Mission régionale d'autorité environnementale
ÎLE-DE-FRANCE

**Avis sur le projet de parc d'activités «Les Boutries » sur la
commune de Conflans-Saint-Honorine (78)**

N° APJIF-2022-002
en date du 25 janvier 2022

Illustration 5: carte des nuisances sonores sur le site du projet source Bruitparif 2022.

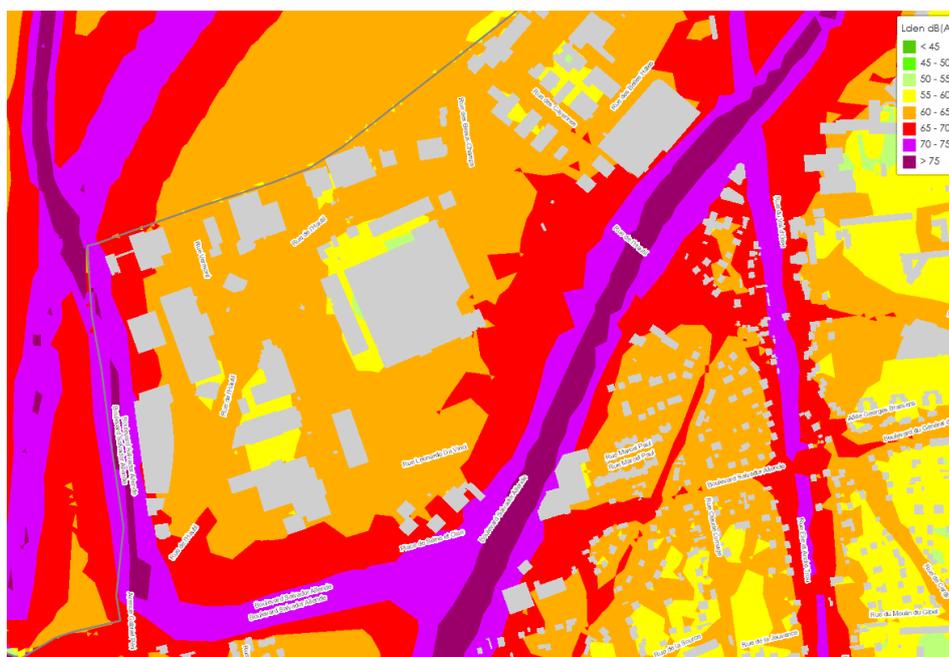
Le projet est susceptible d'augmenter le bruit ambiant. L'étude acoustique (annexe 8 ne porte pas sur l'emprise du projet). Il apparaît dès lors impossible de caractériser l'état initial sur le site concerné par le projet dont la MRAe est saisie. Les points de mesure sont situés au nord-est, zone concernée par la phase 1 du projet. Les nuisances sonores atteignent 64 dB(A) en période diurne au niveau de la route de contournement de l'opération. Ces points de mesure sont les plus distants de la RN 184, voie classée en catégorie 2 pour le bruit.

La MRAe publie ci-dessous la carte extraite du site Bruitparif qui témoigne d'une ambiance sonore dégradée supérieure à 65 dB(A) sur une partie importante de la surface de la phase 2 (et dépassant 70 dB(A) à proximité de la RN 184).

L'étude d'impact prévoit par ailleurs une isolation des bâtiments. Selon le dossier (page 165), le maître d'ouvrage a prévu la constitution d'un front bâti jouant le rôle d'écran acoustique. Ces éléments doivent être présentés pour que leur impact puisse être apprécié.

(11) La MRAe recommande de préciser les protections phoniques prévues afin de réduire le bruit au plus près de sa source, de modéliser le résultat final prenant en compte les trafics induits par le projet et de l'inclure dans le dossier soumis à consultation du public.
